**ПАСПОРТ
ДОСТУПНОСТИ ОБЪЕКТА
СОЦИАЛЬНОЙ ИНФРАСТРУКТУРЫ**

Муниципальное автономное дошкольное общеобразовательное
учреждение «Детский сад комбинированного вида №49» г. Тобольска
Адрес объекта: Тюменская область, г.Тобольск, 7а микрорайон, дом 20

**НА ДОСТУПНОСТЬ ДЛЯ ИНВАЛИДОВ
И ДРУГОЙ МАЛОМОБИЛЬНОЙ ГРУППЫ НАСЕЛЕНИЯ**

**АКТ ОБСЛЕДОВАНИЯ
объекта социальной инфраструктуры
К ПАСПОРТУ ДОСТУПНОСТИ
№ 2**

Фото №38

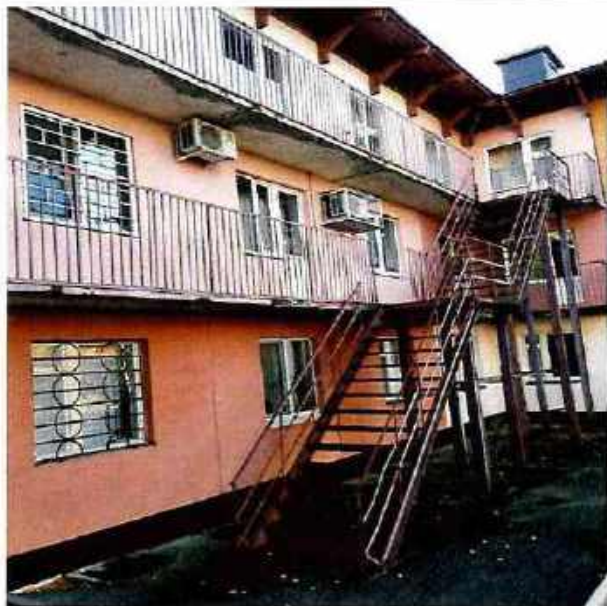
3.6	Пути эвакуации (в т.ч. зоны безопасности)	есть	3,4,5, 6	36,37,38, 39,40	К, Г, С, У О	внешние эвакуационные лестницы оборудованы ненормативными и травмоопасными поручнями, присутствует разрушения покрытия ступеней и площадок, высокие пороги, отсутствует контрастное выделение краевых ступеней	С двух сторон одно и многомаршевых внешних лестниц следует предусматривать непрерывные по всей их длине ограждения и поручни в соответствии с <u>ГОСТ Р 51261-2022.</u> Требуется ремонт эвакуационных крылец, предусмотреть контрастное выделение краевых ступеней, понижение дверных порогов.	КР, Индивидуальное решение с ТСП

Фото №47

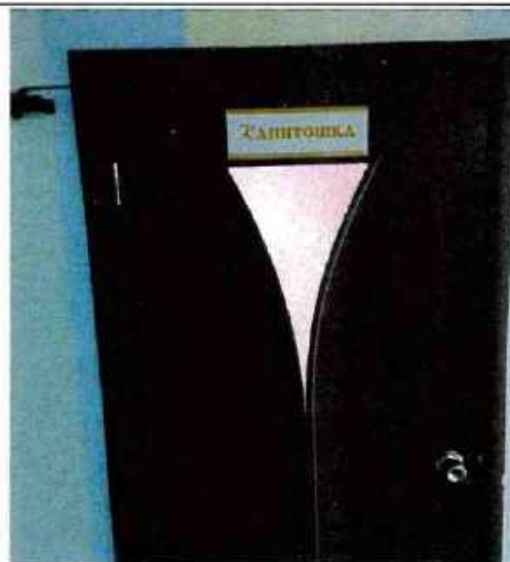
4.2	Зальная форма обслуживания музыкальный зал- 2й этаж, физкультурный зал- 3й этаж, бассейн- отдельно стоящее здание с наземным переходом	есть	3,4,5,6	47,48, 49,50 53,54, 59,60	Спортивный зал, бассейн - отсутствует тактильная табличка с названием помещения; -на входе в зал имеется порог высотой более 0,014	К, О,С, Г, У	У двери уличного входа в здание бассейна установить тактильную информирующую табличку; -предусмотреть: использование накатов или приставных мини пандусов к ненормативным порогам, оказание ситуационной помощи организация альтернативной формы обслуживания	индивид уальное решение с ТСР организа ция альтерна тивной формы обслужи вания

1-ый этаж Лит. А

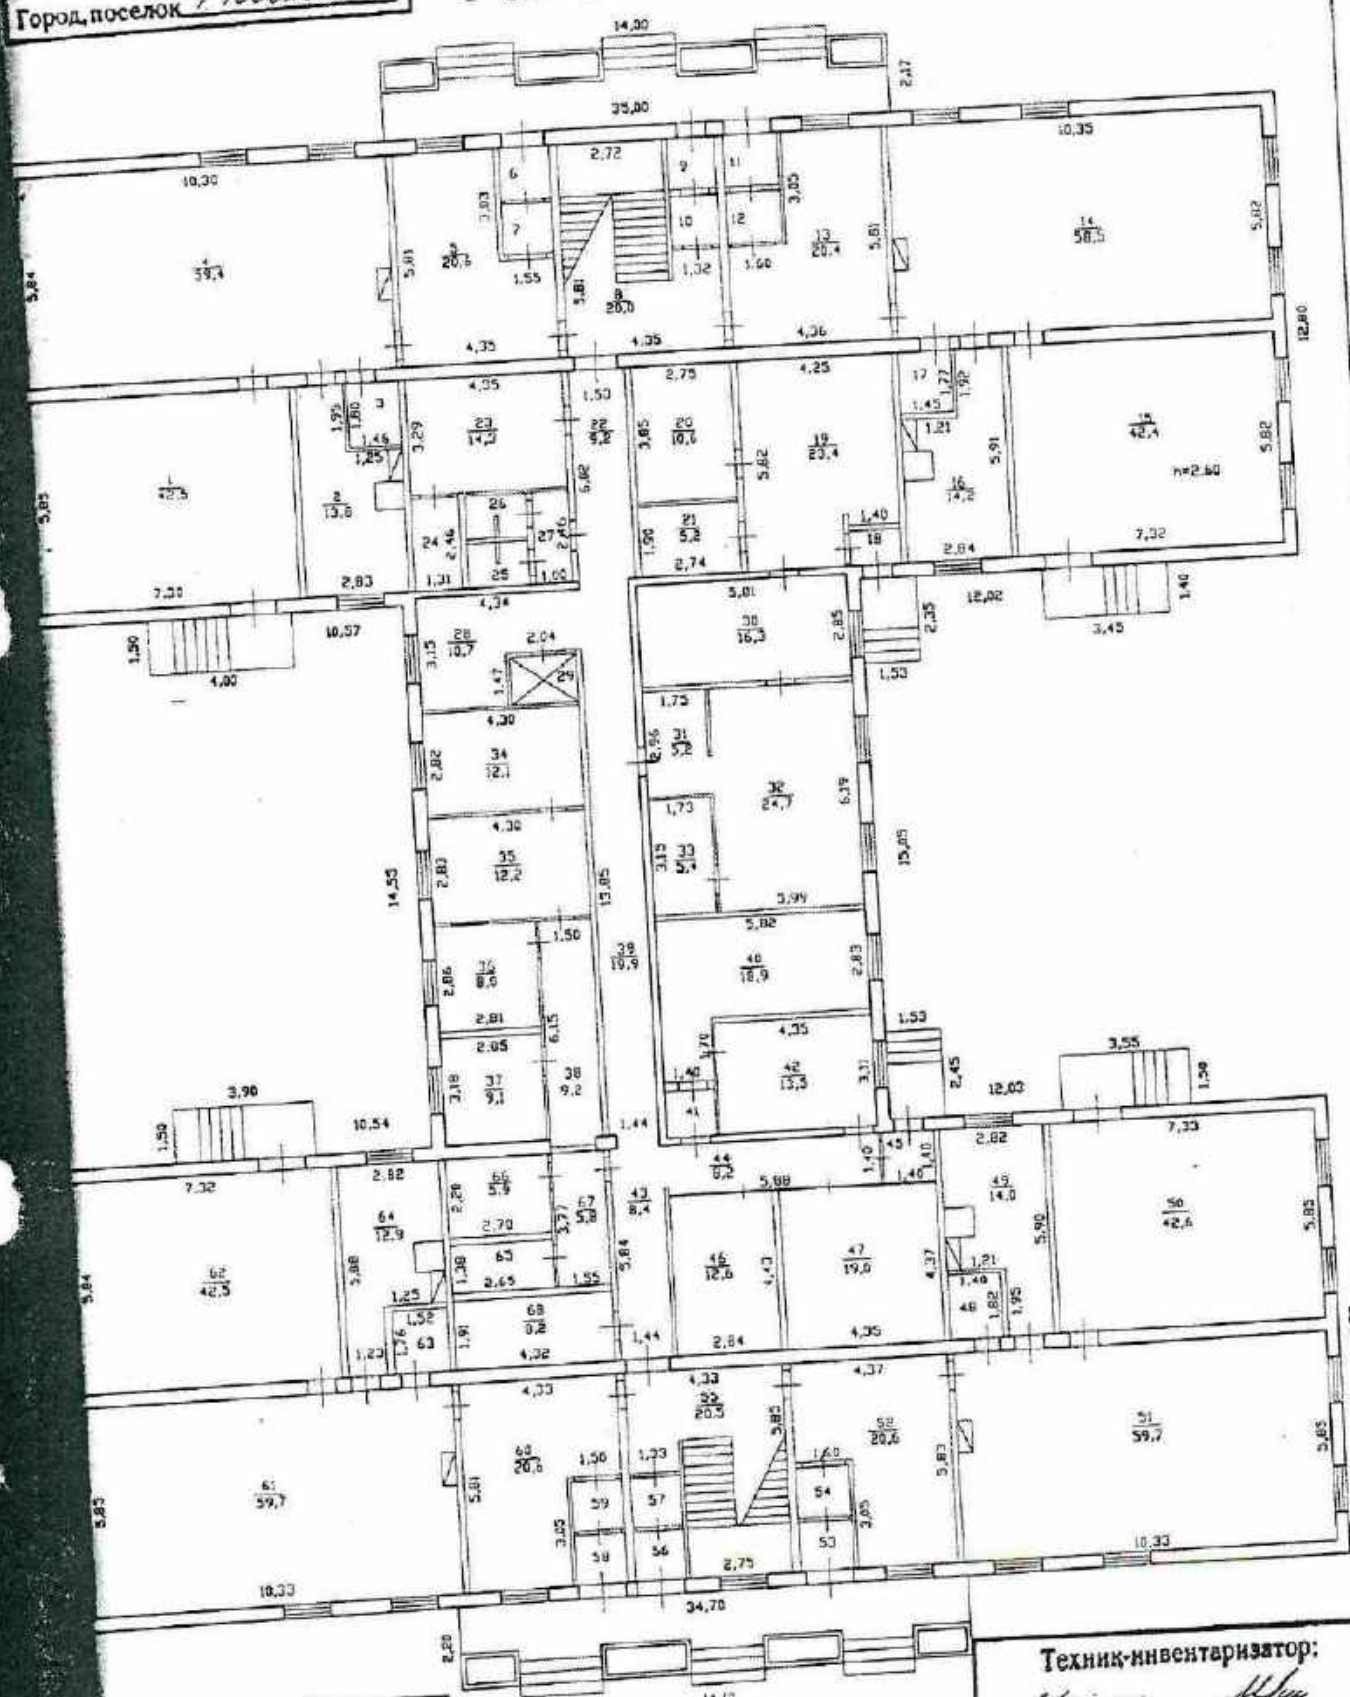
2.1	Лестница (наружная)	есть	3	14,15	-отсутствуют поручни наружной лестницы-центрального входа -отсутствует контрастное выделение краевых ступеней	О, С	С двух сторон одно и многомаршевых внешних лестниц следует предусматривать непрерывные по всей их длине ограждения и поручни в соответствии с ГОСТ Р 51261-2022 поручни следует располагать на высоте 0,9 м, дополнительно на высоте 0,5м. для дошкольных учреждений. При ширине лестниц на основных входах в здание 4,0 м и более следует дополнительно предусматривать разделительные двусторонние поручни Предусмотреть контрастное выделение краевых ступеней

2.2	Пандус (наружный)	есть	3	14,16 17	Конструкция и ширина между поручнями 1,2м не соответствует ГОСТ Р 51261-2022	К	Поручни наружного пандуса привести в соответствии с ГОСТ Р 51261-2022
							КР, ТСР КР

2.3	Входная площадка	есть	3	15,18,19	Габариты наружной входной площадки с пандусом не соответствуют требованию СП 59.13330. 2020 Высоко расположена кнопка вызова ситуационной помощи, отсутствует пиктограмма кнопки вызова персонала	К, О, С	6.1.4 Размеры входной площадки (ширина * глубина) с пандусом должны быть не менее 2,2х2,2 м., СП 59.13330. 2020 Кнопку вызова ситуационной помощи разместить на высоте 1,4м., выделить пиктограммой	КР, ТСР, Оказание ситуационной помощи

2.4	Двери (входные)	есть	3	19,20,21	Ширина входного дверного проема 0,8м, входные наружные двери не имеют смотровую панель, дверь с левосторонним открыванием затрудняет вход для инвалидов передвигающихся на креслах колясках Отсутствует пиктограмма «вход в помещение»	К, О, С	Ширина входного дверного проема должна быть не менее 0,9м, входные наружные двери должны иметь смотровую панель -заменить входную дверь на правостороннюю Предусмотреть размещение пиктограммы «вход в помещение»	ТР Оказание ситуационной помощи

2.5	Тамбур	есть	3	21,23	Ширина входного тамбура для маневрирования кресла-коляски перед дверью при открывании к себе не соответствует требованию Присутствуют пороги более 0,0,14м	К	- предусмотреть понижение порогов или использовать приставные минипандусы Глубина пространства для маневрирования кресла-коляски перед дверью при открывании к себе - не менее 1,5 м при ширине не менее 1,5 м.- технические решения невозможны, ширину прохода в помещении с оборудованием и мебелью следует принимать не менее 1,2м.	ТСР, Оказание ситуационной помощи
